Rekapitulace změnových listů

Stavba : **Revitalizace sportovního areálu ZŠ a G Vítkov**
Investor : Město Vítkov
Zhotovitel : Pavlacký s.r.o.

OZNÁMENÍ ZMĚNY					číslo OZ: 1
Zhotovitel:	[redacted]				
Investor:	Město Vítkov	Datum: 11.3.2020			
Název akce: Revitalizace sportovního areálu ZŠ a G Vítkov					
Způsob odeslání / předání datum:		poštou ☐	e-mailem ☐	faxem ☐	osobně ☒
Odkazy na	specifikaci:				
	na výkresy:	Půdorys hřiště, půdorys drenáží			
	na rozpočtové podklady:	**Viz příloha**			
	na jinou část smlouvy:

Předmět změny: Předmět změny: Změna spádování a dispozice hřiště

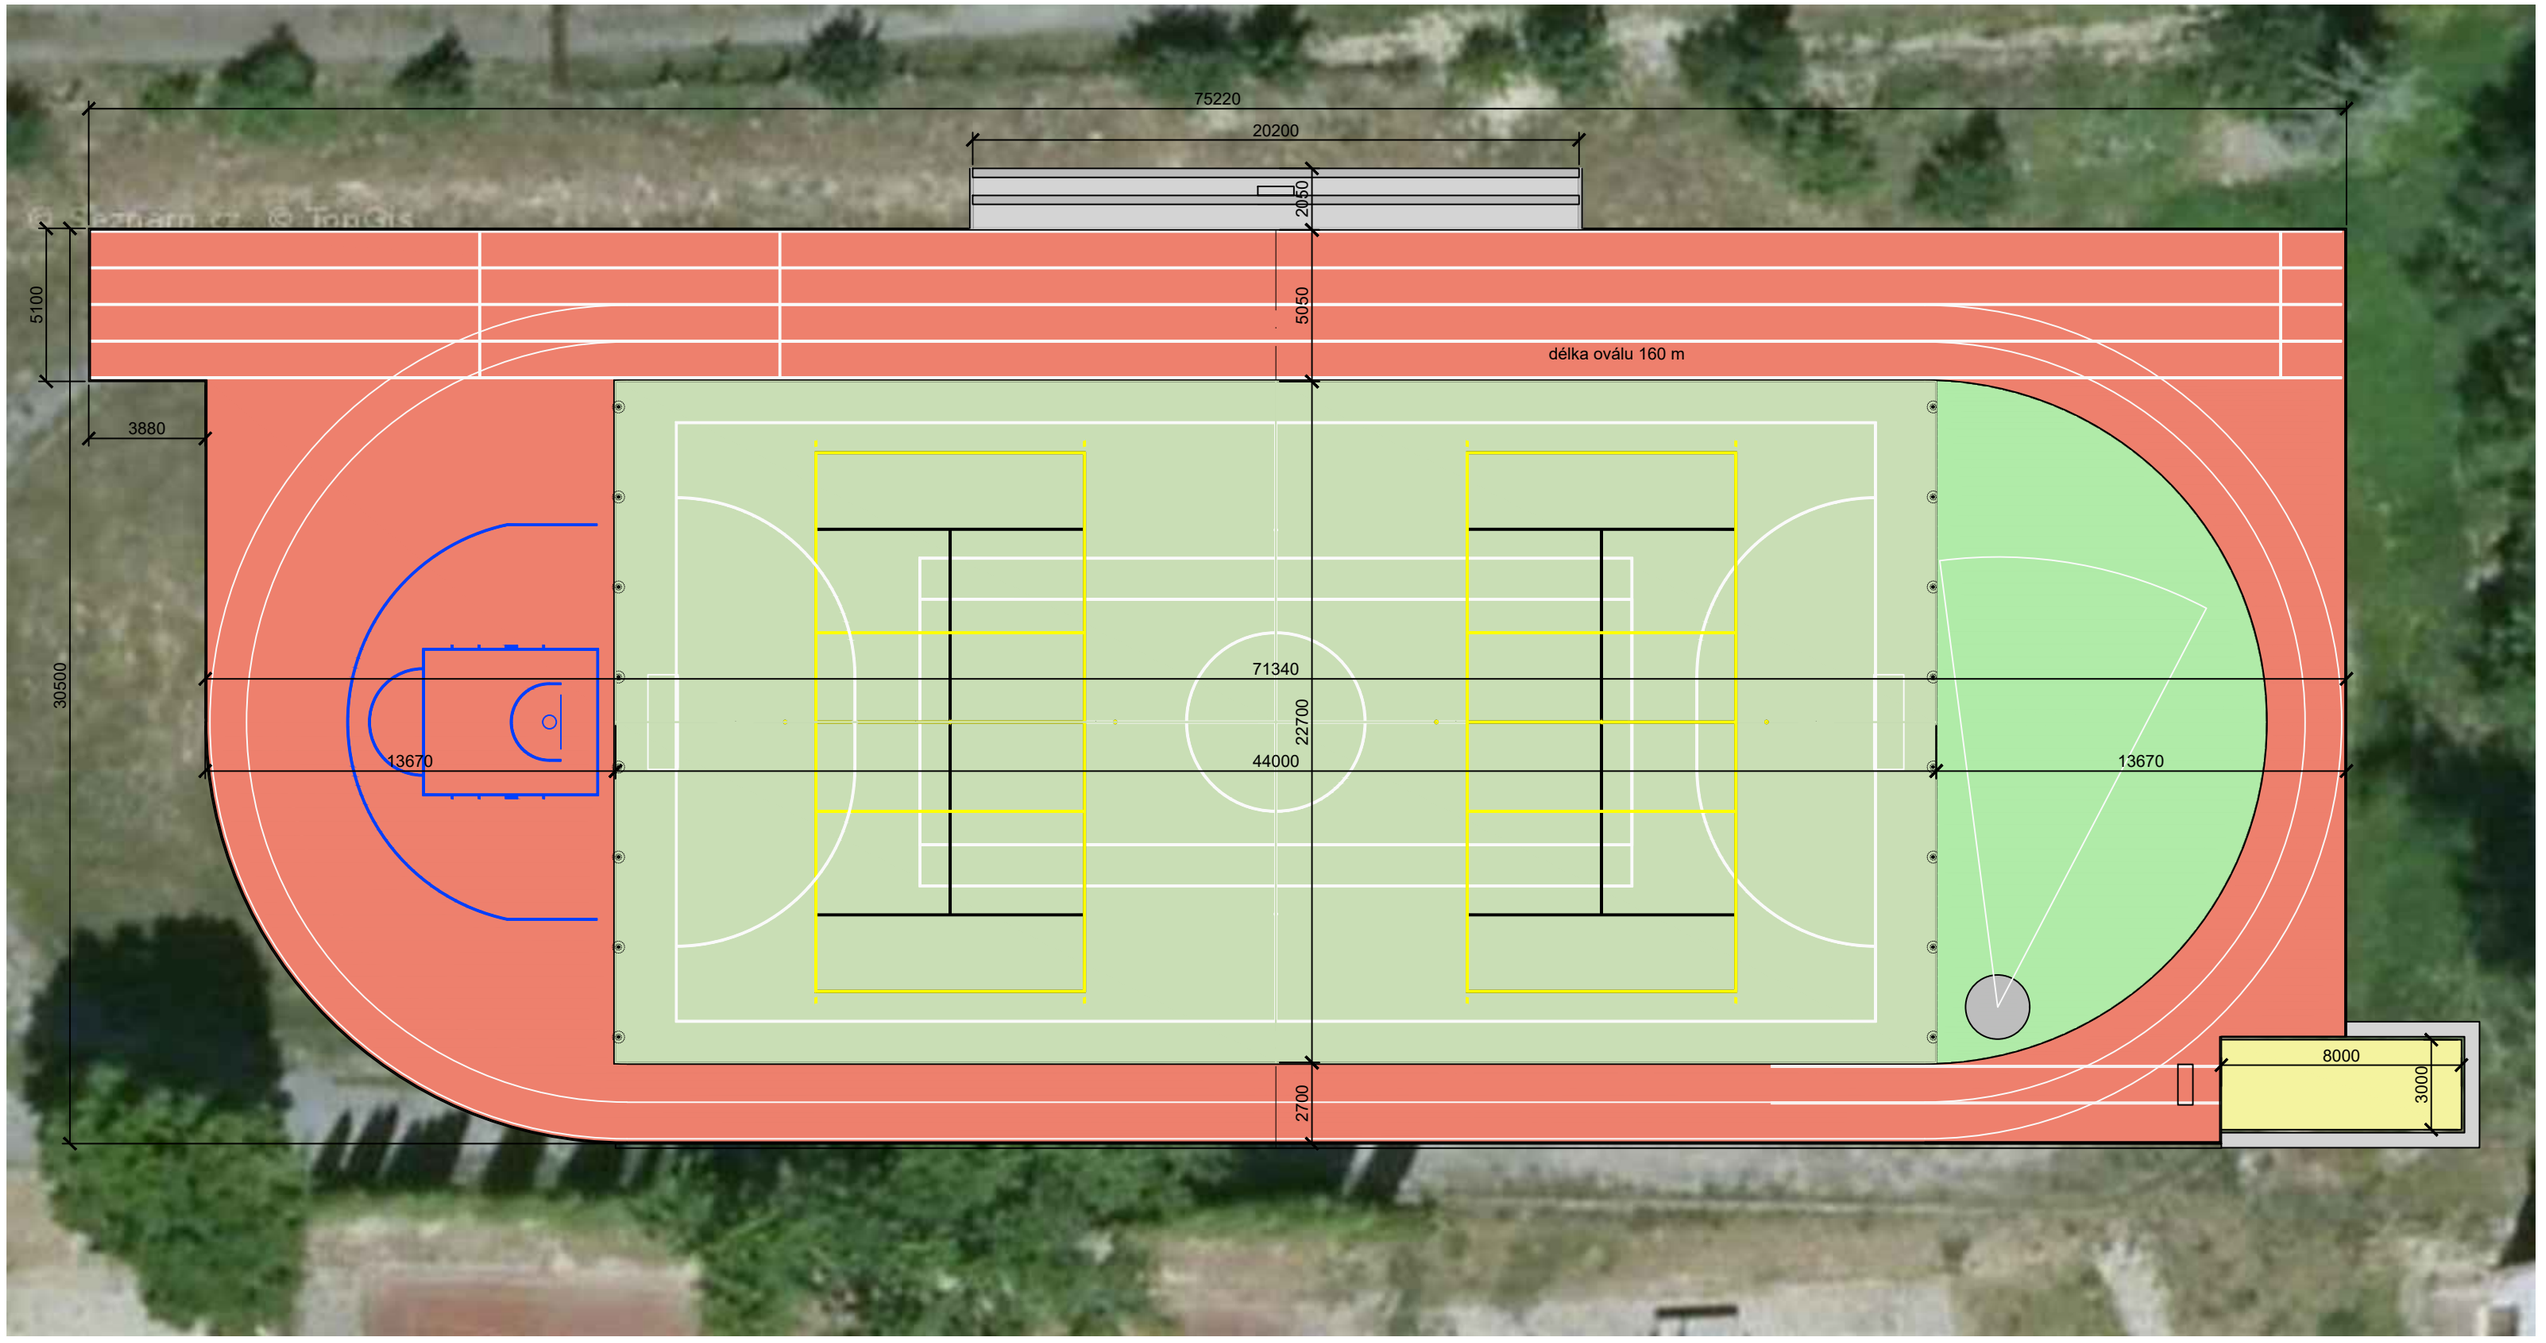
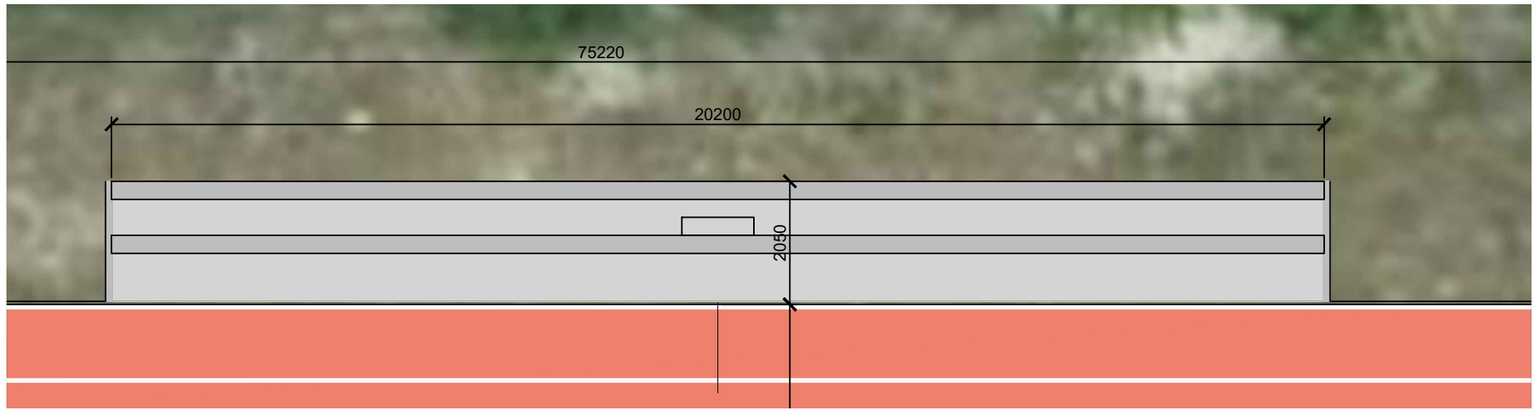
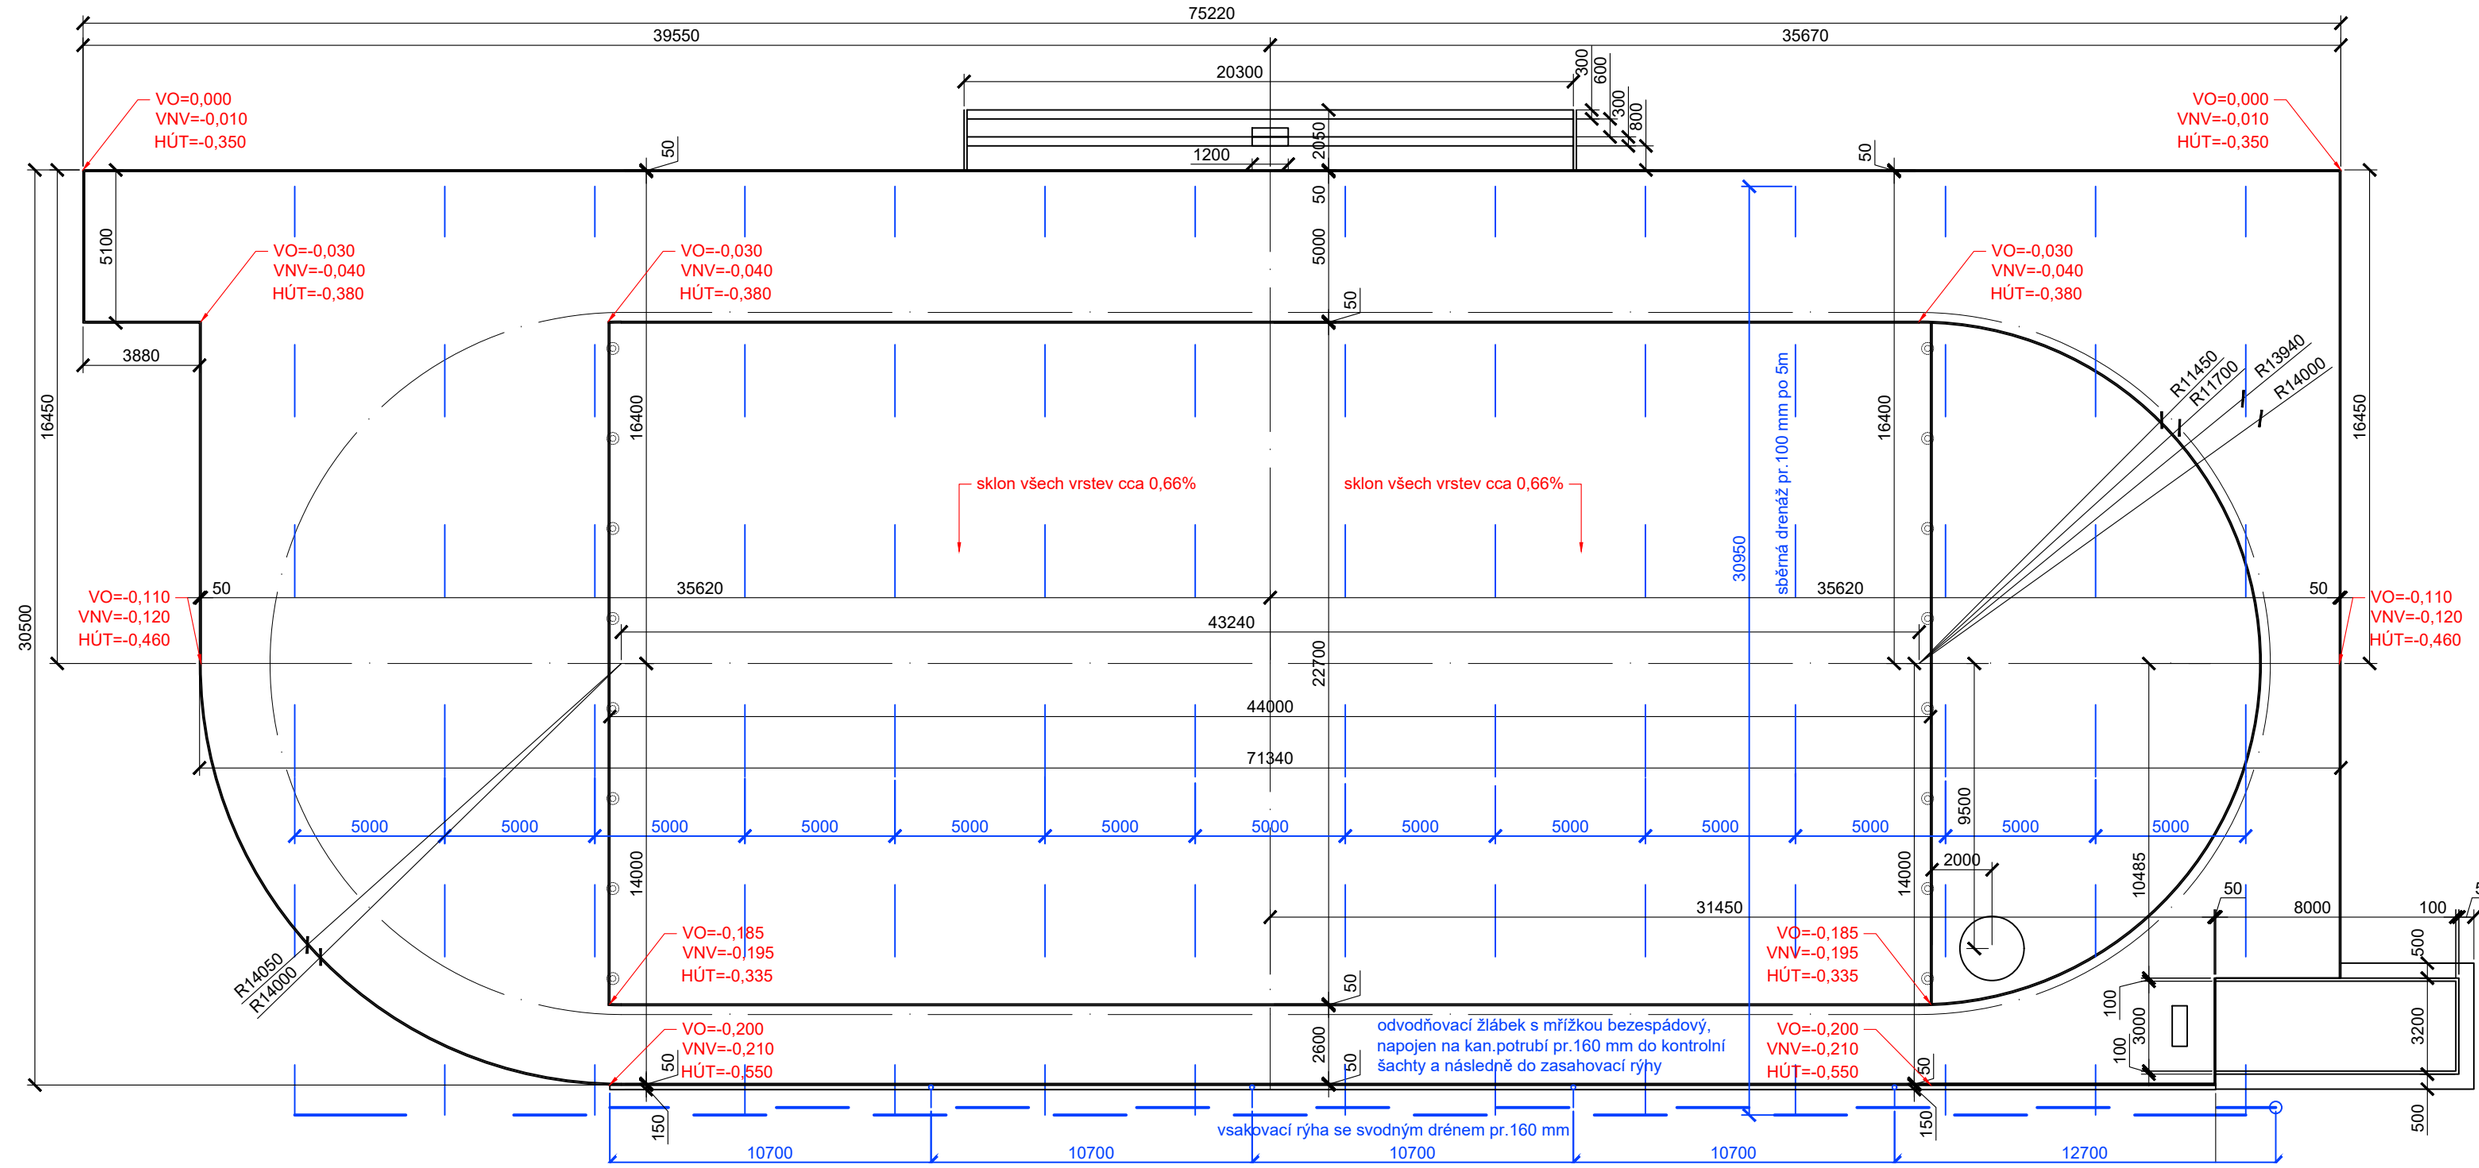
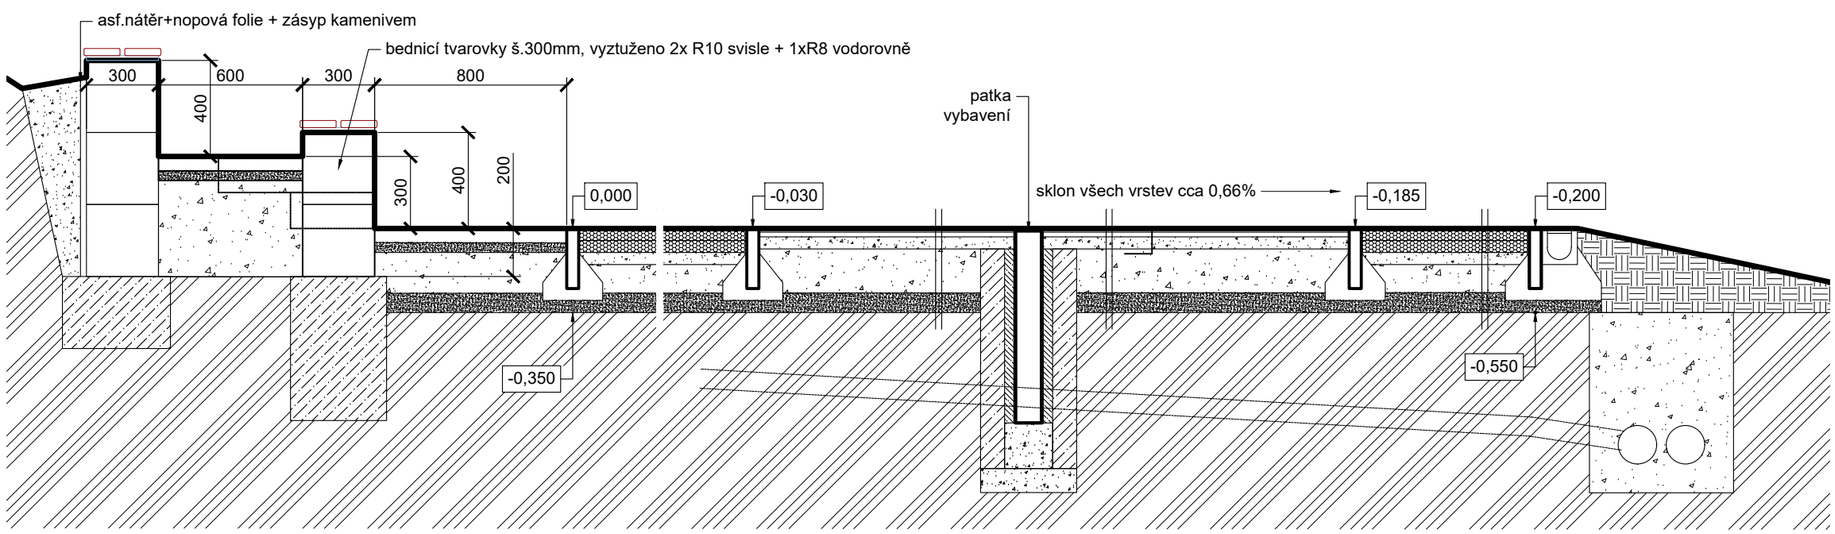
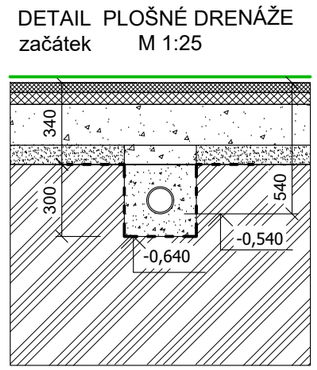
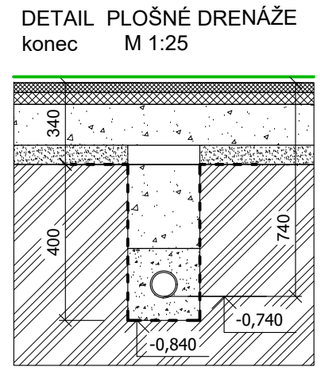
Popis a zdůvodnění změny: Objednatel, AD a TDS se dohodli na úpravě spádování hřiště a dispozice jednotlivých sportovišť. Těmito úpravami dojde ke změně umístění odvodňovacích žlabů, úprava drenážního systému, úprava umístění jednotlivých sportovišť (úprava velikosti herní plochy) a umístění tribuny
